DÉLIBÉRATION N°2025-69

Délibération de la Commission de régulation de l'énergie du 6 mars 2025 portant avis sur un projet d'arrêté modifiant l'arrêté du 6 octobre 2021 fixant les conditions de soutien aux installations photovoltaïques sur bâtiment, hangar ou ombrière d'une puissance crête installée inférieure ou égale à 500 kilowatts et sur un projet d'arrêté fixant les conditions de soutien aux installations photovoltaïques au sol d'une puissance crête installée inférieure ou égale à un mégawatt

Figure 5 - Evolution trimestrielle des tarifs induite par le dispositif de dégressivité révisé (en orange), en comparaison avec le dispositif en vigueur (en noir)

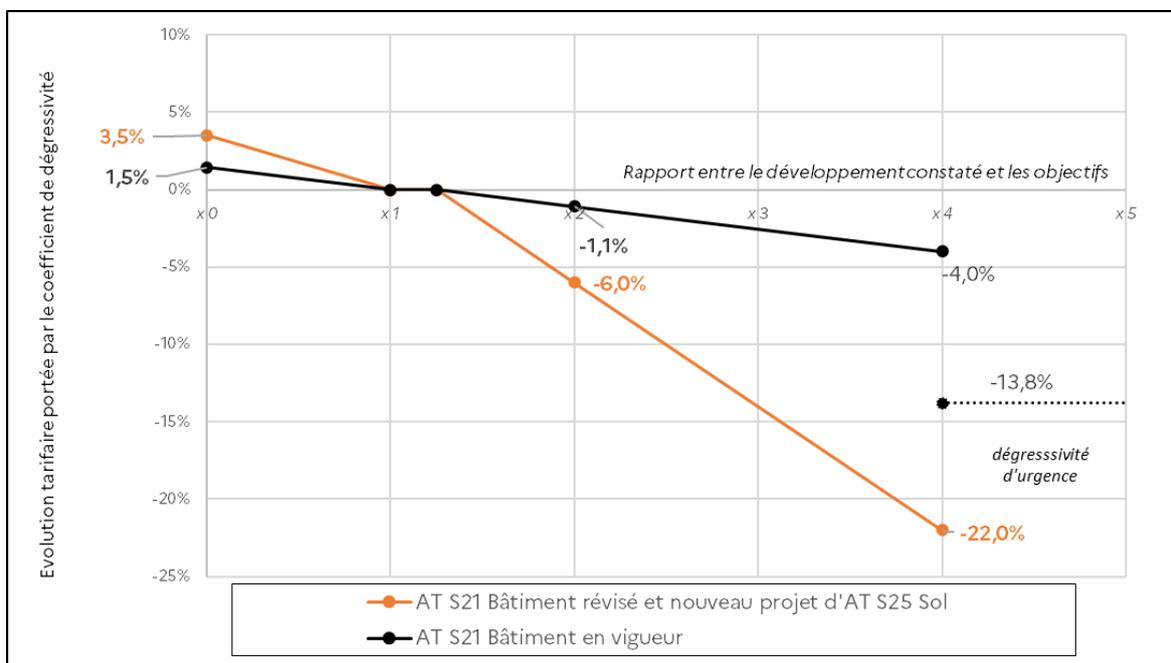
Le projet d'arrêté prévoit une révision du dispositif de dégressivité tarifaire, dont la nouvelle courbe est représentée dans la figure ci-dessous. Pour rappel, s'agissant du segment 100-500 kWc, la dégressivité tarifaire s'applique au tarif d'achat Tc de l'énergie injectée par les installations (même tarif quel que soit le mode de valorisation de l'électricité retenu).

La courbe de dégressivité proposée est identique pour le segment 9-100 kWc, ainsi que pour l'ensemble du périmètre de l'AT S25 PV Sol.

Figure 6 - Courbes de dégressivité symétriques proposées par la CRE

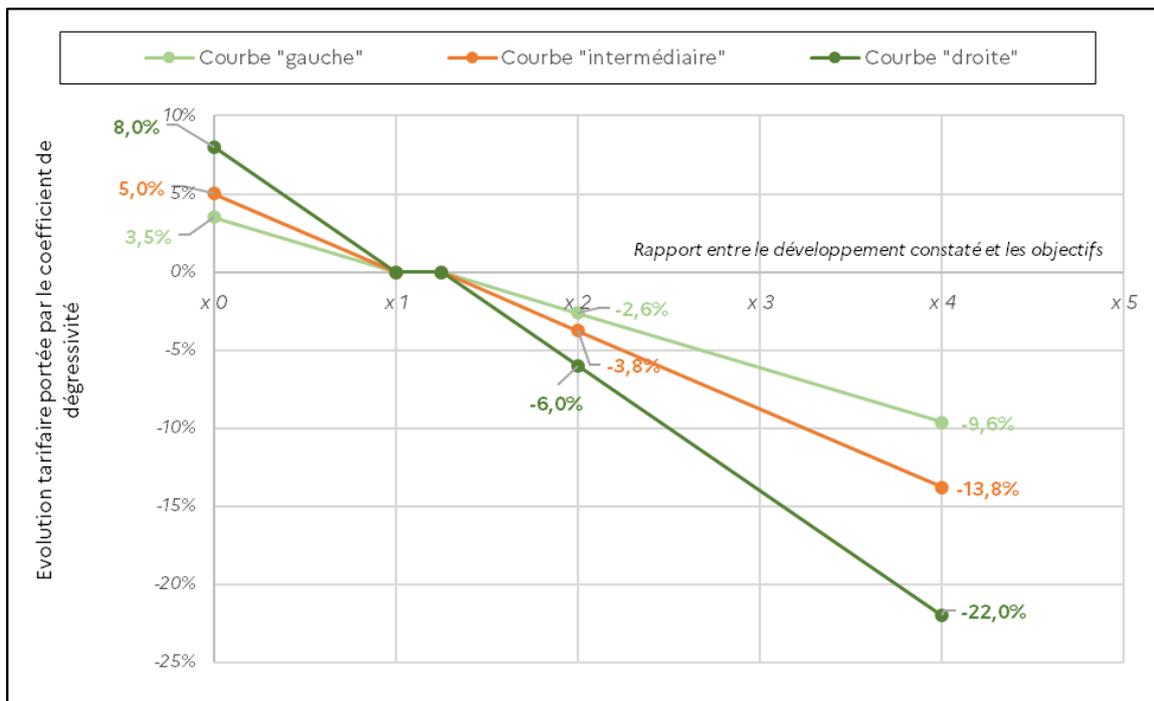
La CRE recommande d'adopter une courbe de dégressivité symétrique et plus progressive que la courbe envisagée, selon les modèles « Courbe intermédiaire » ou « Courbe gauche » présentés dans la Figure 6 ci-dessus, qui conduisent respectivement à un niveau de dégressivité à -13,8 % ou -9,6 % si le quadruple des objectifs PPE étaient atteints.
